第12章 その他環境省令で定める事項

12.1 配慮書についての関係地方公共団体の長の意見及び一般の意見の概要、並びに事業者の見解

(仮称) 苫東厚真風力発電事業計画段階環境配慮書に係る知事意見

表 12.1-1 北海道知事の意見及び事業者の見解

図 12.2-12 配慮書から方法書にかけて削除した区域（海岸保全区域）

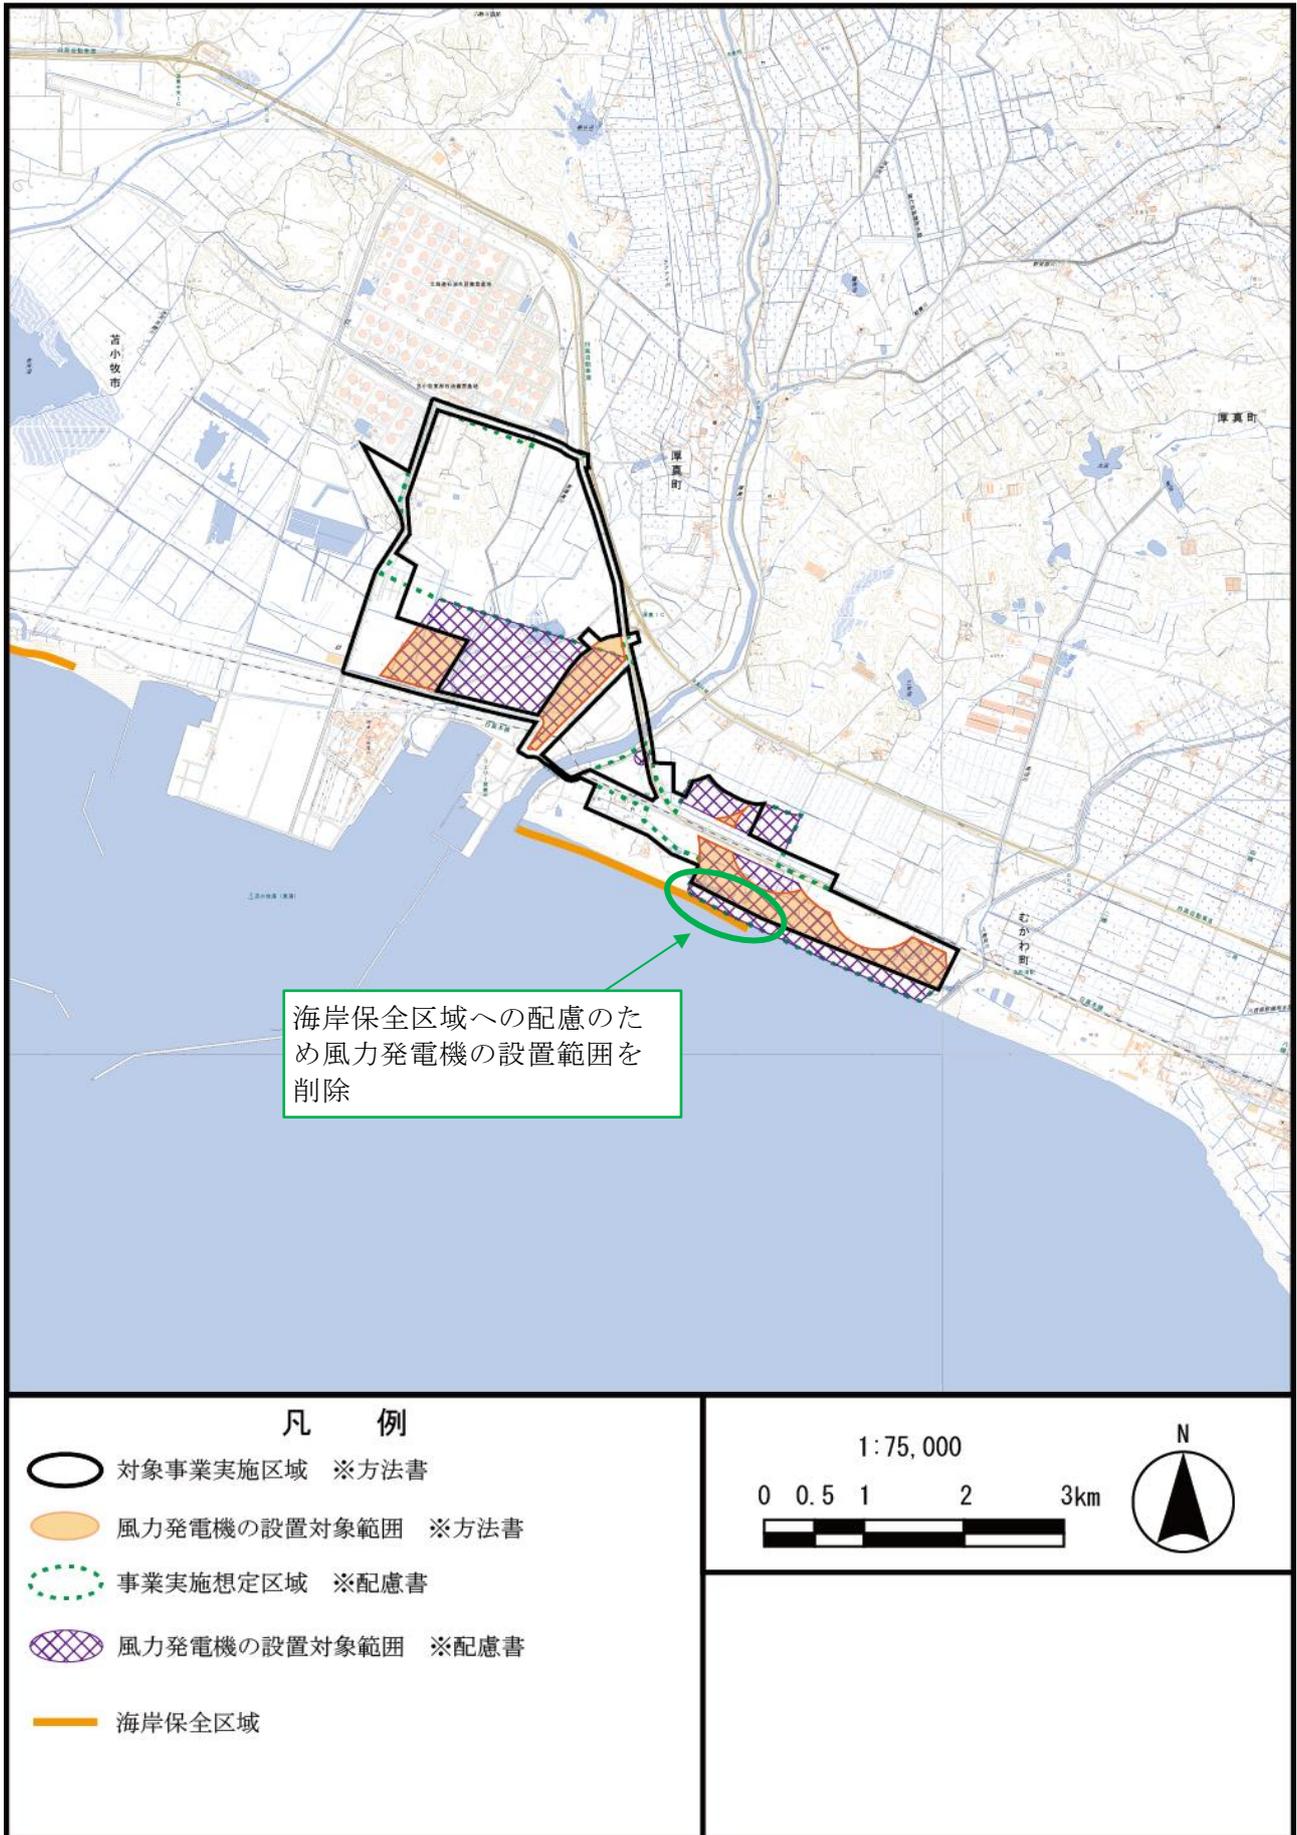
- (1) 今後の対象事業実施区域の設定、事業の規模、風車の配置及び構造・機種種の検討に当たっては、2 の個別的事項の内容を十分に踏まえ、複数の専門家等から助言を得るなどしながら、各環境要素に係る環境影響について適切な方法により調査を行い、科学的知見に基づいて予測及び評価を実施し、その結果を事業計画に反映させること。

- ・ 海岸保全区域については保全の観点から削減した。（図 12.2-12）
- ・ 住宅等からの離隔に配慮し、一部の区域を削除した。（図 12.2-13）
- ・ 第 3 章（3.1.5 動植物の生息又は生育、植生及び生態系の状況 2. 植物の生育及び植生の状況）」に記載した事前調査結果のとおり、区域の西側に分布する植生自然度が高いヨシ群落及び湿地環境、区域の東側の海岸付近に広がる海浜植生等が確認されたため、配慮のため区域の一部を削減した。ただし、方法書で引き続き区域として設定した範囲には海浜植生群落が生育するものの、外来植物が混生する植物群落がモザイク状に分布しており、今後の詳細な現地調査及び環境保全措置の検討を踏まえ、事業の実施可否を判断する。（図 12.2-14）
- ・ 一部の区域については、変電所の設置や送電線の敷設の可能性及び道路の拡幅・整地等の可能性があるため追加した。追加した範囲は道路周辺や整地された範囲（牧草地や路傍・空地雑草群落）等、既に人為的な改変が行われている地点を中心とした。（図 12.2-15）。

図 12.2-13 配慮書から方法書にかけて削除した区域（配慮施設）

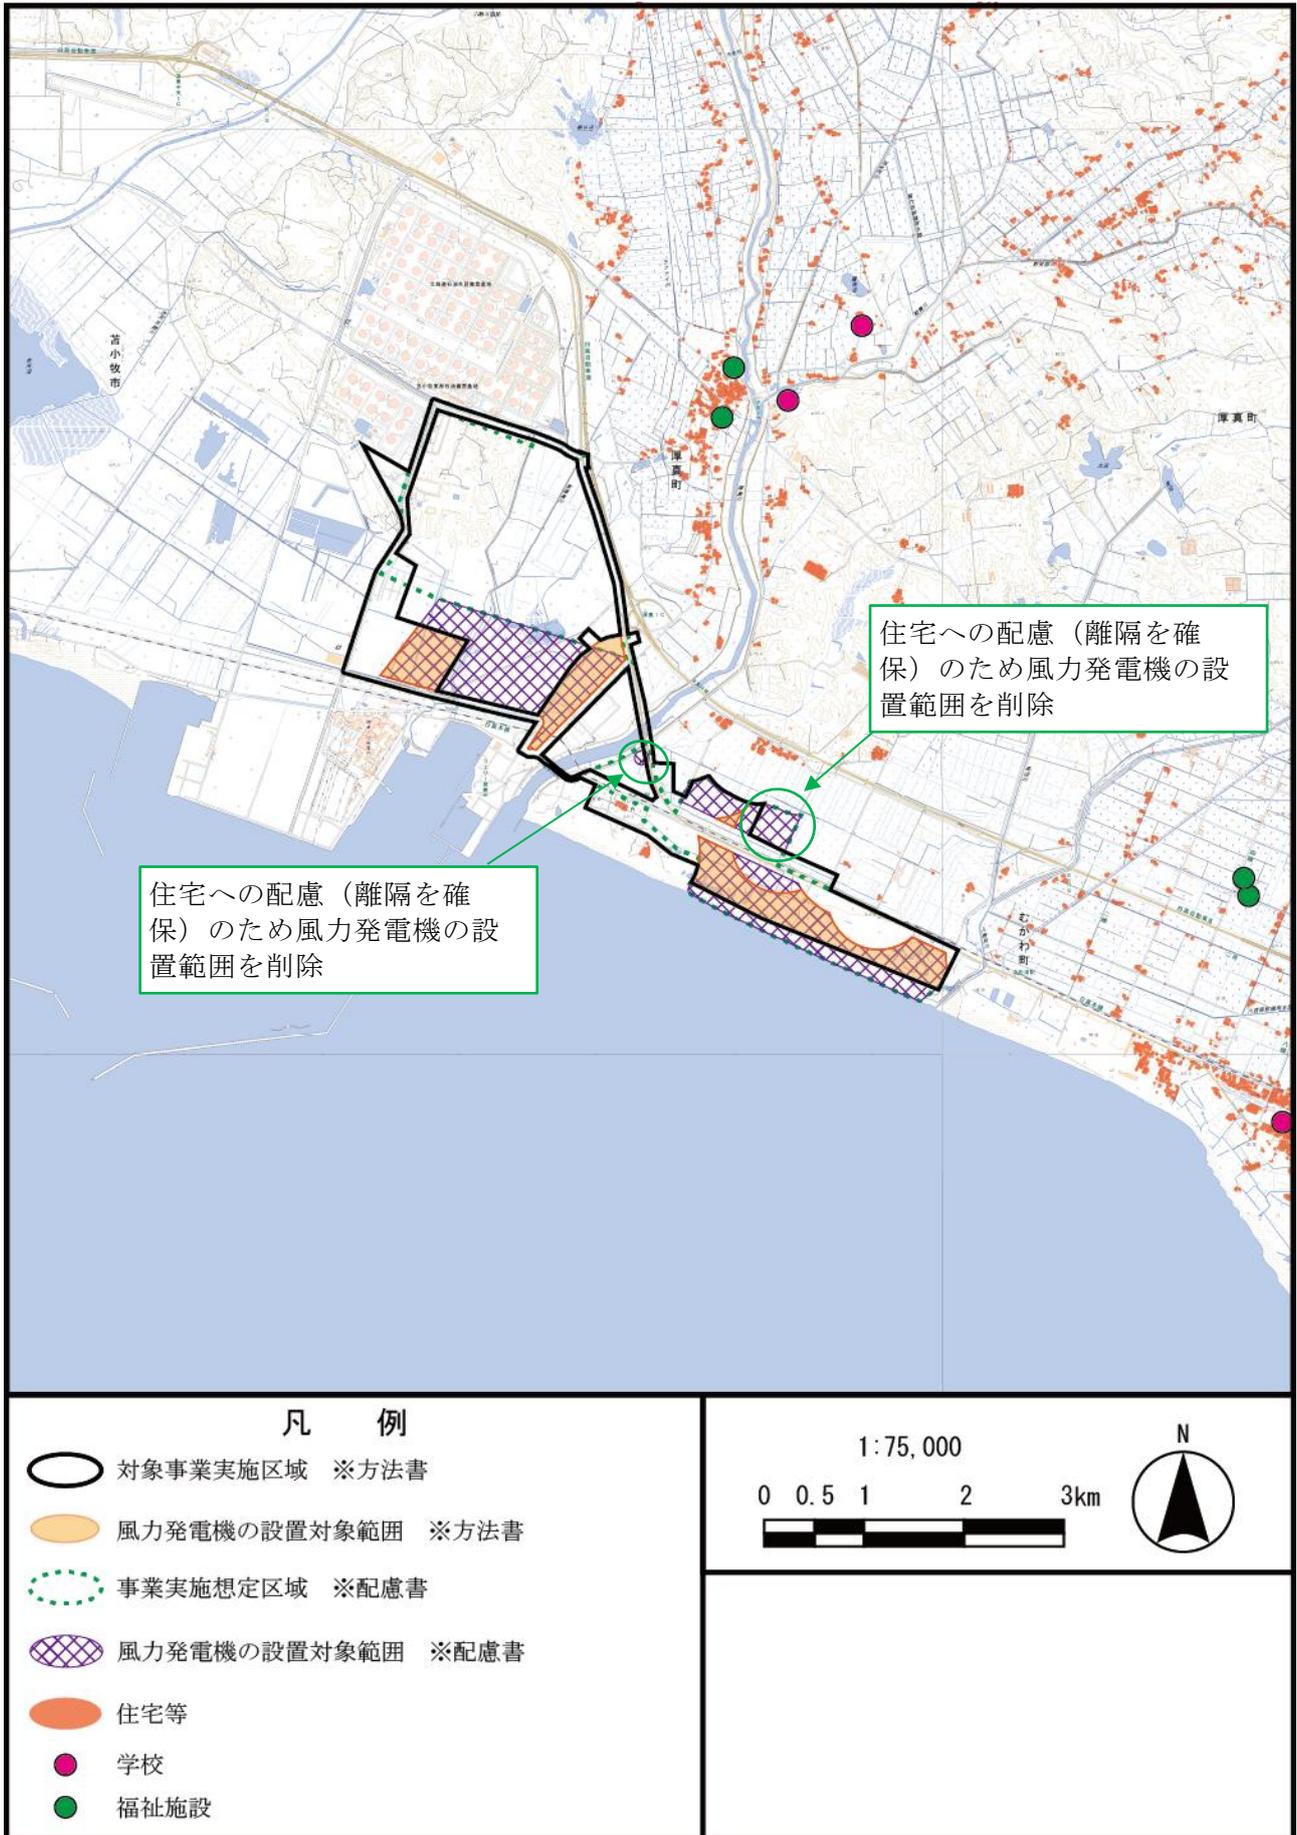
事業実施想定区域の周辺には住居が存在しており、これらに対する騒音及び超低周波音、風車の影による重大な環境影響が生じるおそれがある。このため、最新の知見や日影図の情報等に基づいた適切な方法により調査、予測及び評価を実施し、風車を住居から離隔することなどの措置を講じ、影響を回避又は十分に低減すること。

<p>生じるおそれがある。このため、最新の知見や日影図の情報等に基づいた適切な方法により調査、予測及び評価を実施し、風車を住居から隔離することなどの措置を講じ、影響を回避又は十分に低減すること。</p>	<p>ことなどの措置を講じ、影響の回避又は十分な低減を図ります。なお今回の方法書段階においては住居等に近接する地点での風車配置を取りやめる等の対象事業実施区域の見直しを行っております。</p>
<p>(2) 動物 ア 事業実施想定区域は、鳥類への影響を考慮すべき区域を示した「風力発電立地検討のためのセンシティブティマップ」において、チュウヒ、サンカノゴイ、オジロワシ、タンチョウなどの分布情報により注意喚起レベル A3 のメッシュに含まれ、特に重点的な調査が必要とされているほか、当該区域及びその周辺は海ワシ類の渡りの経路となっている可能性がある。また、専門家へのヒアリング等によりコウモリ類の渡りの経路となっている可能性や、オジロワシやタンチョウ、オオジシギの繁殖、ガン類の渡来といった情報も得られている。さらに、専門家等の調査により多くの重要な鳥類の生息が確認され、特にチュウヒとタンチョウについてはその保全上重要な環境であることが指摘されている。このため、関係機関や専門家等からの助言を得ながら、鳥類やコウモリ類の移動経路、生息状況等に関する詳細な調査を行うこと。その上で、バードストライクやバットストライク、生息環境の変化などの影響について適切な方法により予測及び評価を実施し、その結果を風車配置等の検討に反映することなどにより、影響を回避又は十分に低減すること。</p>	<p>鳥類やコウモリ類については、関係機関や専門家等からの助言を得ながら、移動経路、生息状況等に関する詳細な調査を行います。その上で、バードストライクやバットストライク、生息環境の変化などの影響について適切な方法により予測及び評価を実施し、その結果を風車配置等の検討に反映することなどにより、影響の回避又は十分な低減を図ります。</p>
<p>イ 動物相については、専門家等からの助言を得ながら的確に把握するとともに、重要な動物種について、適切な方法により予測及び評価を実施し、生息地の改変を避けることなどにより、影響を回避又は十分に低減すること。</p>	<p>動物相については、専門家等からの助言を得ながら的確に把握するとともに、重要な動物種について、適切な方法により予測及び評価を実施し、生息地の改変を避けることなどにより、影響の回避又は十分な低減を図ります。</p>

図 12.2-14 配慮書から方法書にかけて削除した区域（海浜植生及び湿地環境）

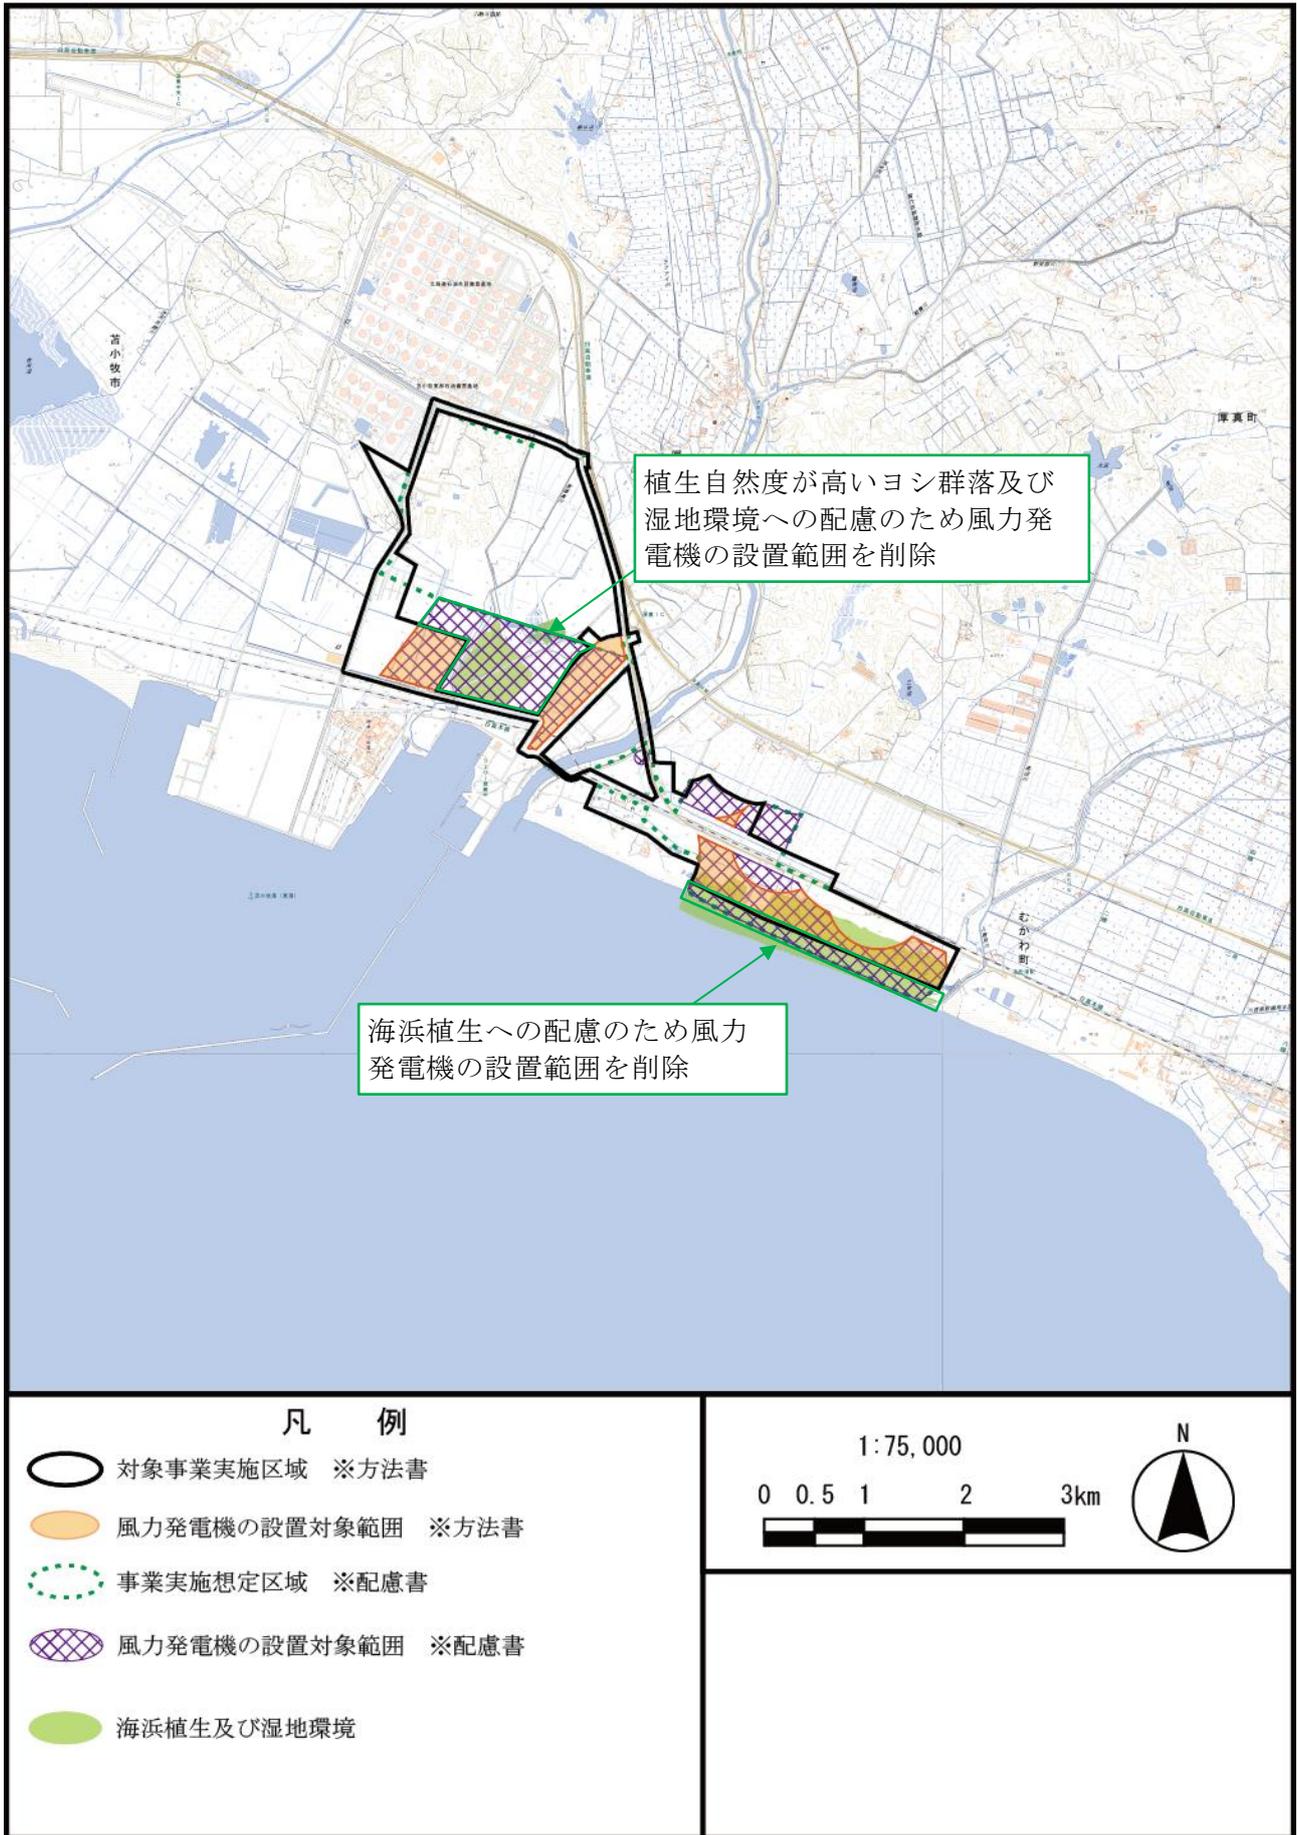
- ア 事業実施想定区域には、ヨシクラスやハマニンニク - コウボウムギ群集など自然度の高い植生や保安林といった重要な自然環境のまとまりの場が広範囲に存在し、専門家等からその希少性が指摘されている。そのため、風車や搬入路の設置に伴う土地改変箇所の検討に当たっては、それらの範囲を避けることなどにより、影響を回避又は十分に低減すること。
- イ 植物相については、専門家等からの助言を得ながら的確に把握するとともに、重要な植物種について適切な方法により予測及び評価を実施し、生育地の改変を避けることなどにより、影響を回避又は十分に低減すること。
- ウ 生態系については、専門家等からの助言を得ながら、上位性注目種や典型性注目種等について、事業実施想定区域周辺の生態系を特徴づける適切な種を選定した上で調査、予測及び評価を実施し、注目種の好適な生息地又は生育地の改変を避けることなどにより、影響を回避又は十分に低減すること。

図 12.2-16 配慮書段階と方法書段階との比較図

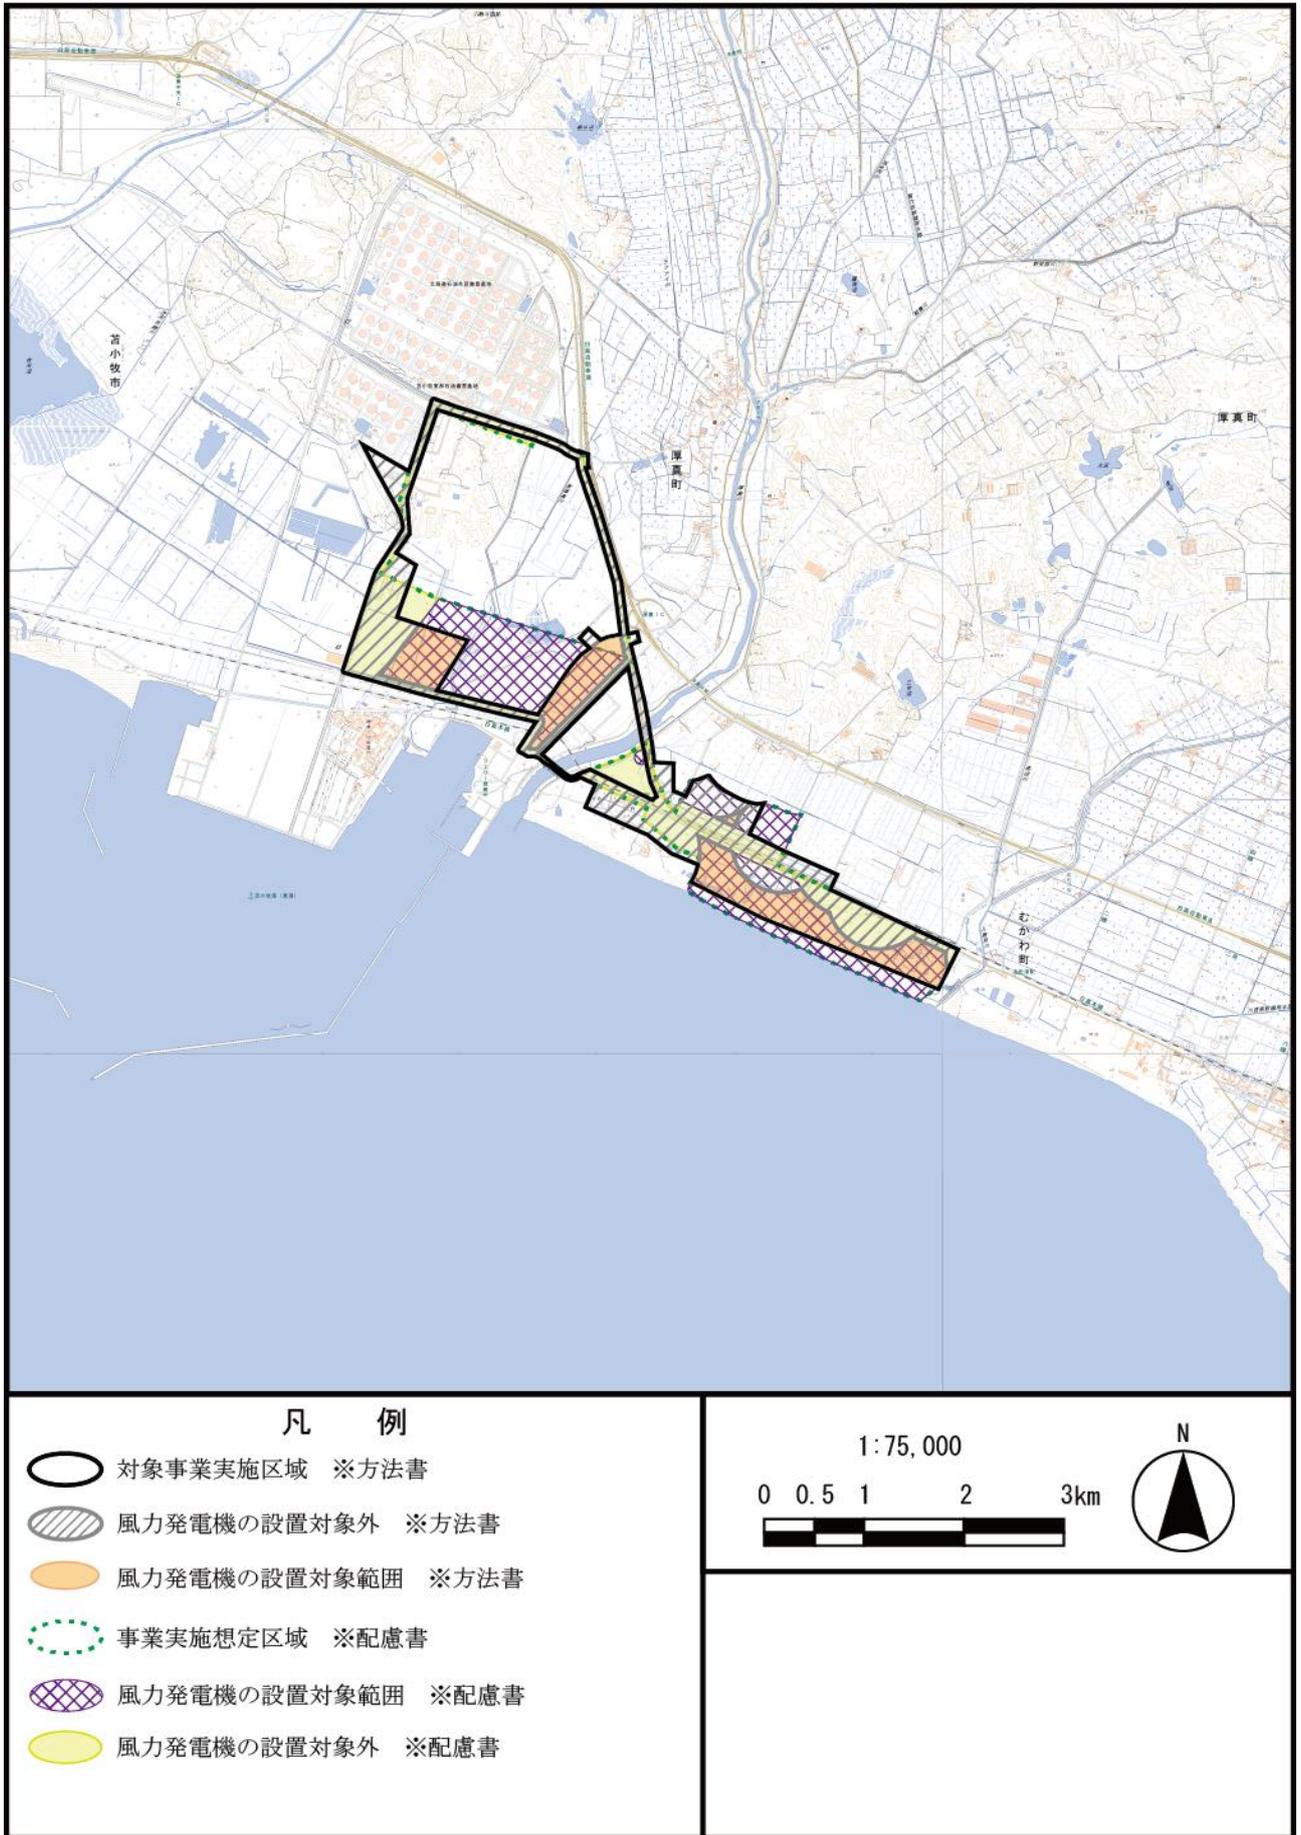
- (2) 本配慮書では、風況条件をもとに検討対象エリアを絞り込み、道路整備状況、法令等の制約を受けける場所及び環境保全上留意が必要な場所を確認し、事業実施想定区域を設定したとしている。しかし、事業実施想定区域に植生自然度の高い区域が広く存在するなど、その検討過程の説明が不十分で分かりにくいものとなっていることから、方法書ではその検討過程について分かりやすく記載すること。
- (3) 今後の手続きに当たっては、地域住民や専門家等から自然環境への影響を懸念する声が多く寄せられている状況を踏まえ、住民等への積極的な情報提供や説明、専門家等からの情報の適切な活用などにより、相互理解の促進に努めること。
- (4) インターネットによる環境影響評価図書の公表に当たっては、広く環境の保全の観点からの意見を求められるよう、印刷可能な状態にすることや、環境影響評価図書の内容の継続性を勘案し、法令に基づく縦覧期間終了後も継続して公表しておくことなどにより、利便性の向上に努めること。

事業実施想定区域（配慮書段階）と対象事業実施区域（方法書段階）との比較図は、図 12.2-16 のとおりである。対象事業実施区域（方法書段階）は以下の検討経緯により、実行可能な範囲で事業実施想定区域（配慮書段階）から対象事業実施区域を削減した。ただし、道路の拡幅の可能性のある範囲及び送電線の埋設を行う可能性のある範囲については、一部区域を追加した。
